Předmětem posuzování vlivů na životní prostředí podle zákona č. 100/2001 Sb., v platném znění (dále jen „zákon EIA“) je záměr „Pokračování těžby v lomu Mrač“ Č.J. 161777/2025/KUSK, kód záměru STC2730.

Podatel tímto podle § 8 odst. 3 zákona EIA v zákonem stanovené lhůtě 30 dnů, počítané ode dne zveřejnění informace o dokumentaci na úřední desce krajského úřadu, tj. do 9. 1. 2026, podává ke zveřejněné dokumentaci následující vyjádření.

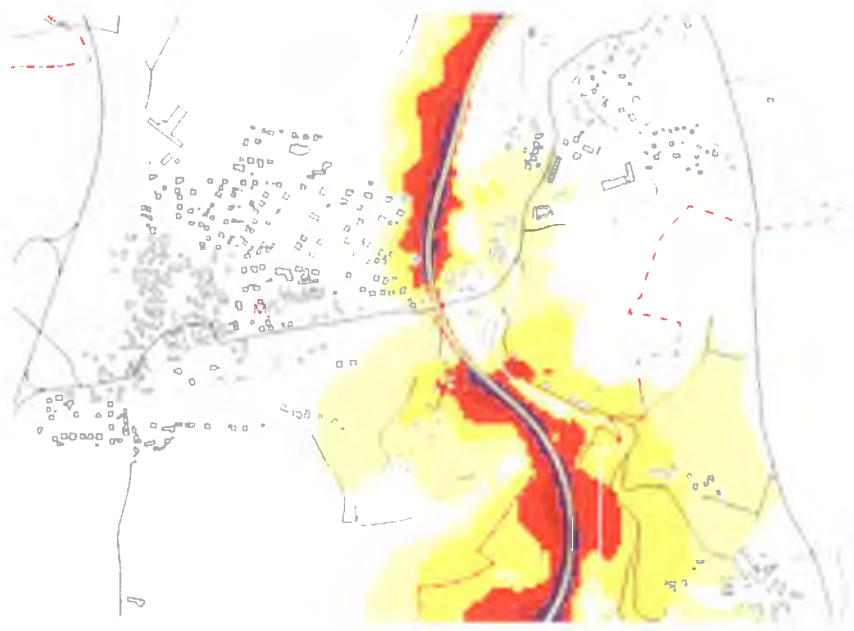
**Jednoznačně kvantifikovat požadavek na zábor PUPFL a vyhodnotit jeho vlivy.**

**Vypořádání:** Zábor PUPFL a jeho vyhodnocení je uveden v textu dokumentace v kapitole B.II. a v kapitole D.I.
